Relatório SEI-GDF n.º 2/2022 - SEDUH/GAB/ASCOL

### CONSELHO DE PLANEJAMENTO TERRITORIAL E URBANO DO DISTRITO FEDERAL – CONPLAN

**ASSUNTO:** Projeto para o parcelamento urbano do solo, denominado âncora 1, localizado na DF 1, na região Administrativa do Jardim Botânico.

Figura 2: Croqui Uso do Solo (Fonte: MDE 181/2021)

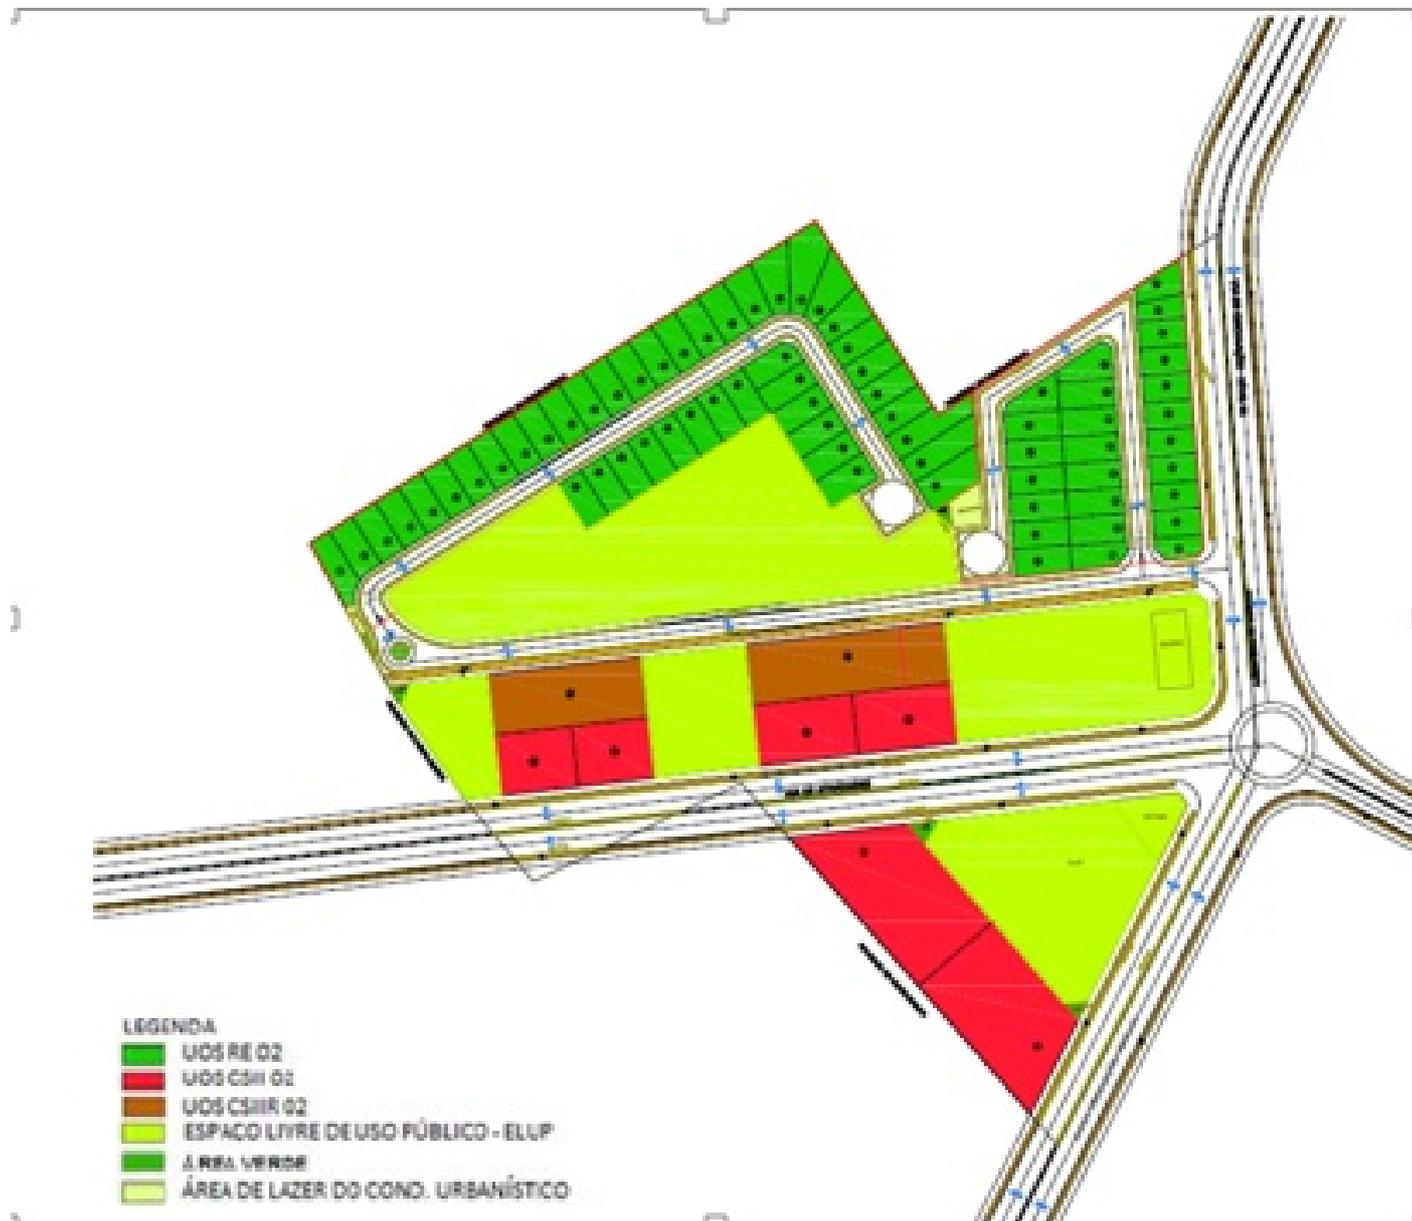
02 lotes, RE 2, **uso residencial exclusivo na categoria de habitação multifamiliar** em tipologia de casas, com área de 10.907,10m<sup>2</sup> e 18.416,94m<sup>2</sup>, e unidades autônomas com área entre 200m<sup>2</sup> e 300m<sup>2</sup>, **totalizando 70 unidades.**

02 lotes, **CSIIR 2, uso misto residencial/comercial** sendo 1.832,60m<sup>2</sup> e 2.371,60m<sup>2</sup>, totalizando 4.204,20m<sup>2</sup>;

06 lotes, **CSII 2, uso comercial**, com dimensões variadas, totalizando 10.197,77m<sup>2</sup>;
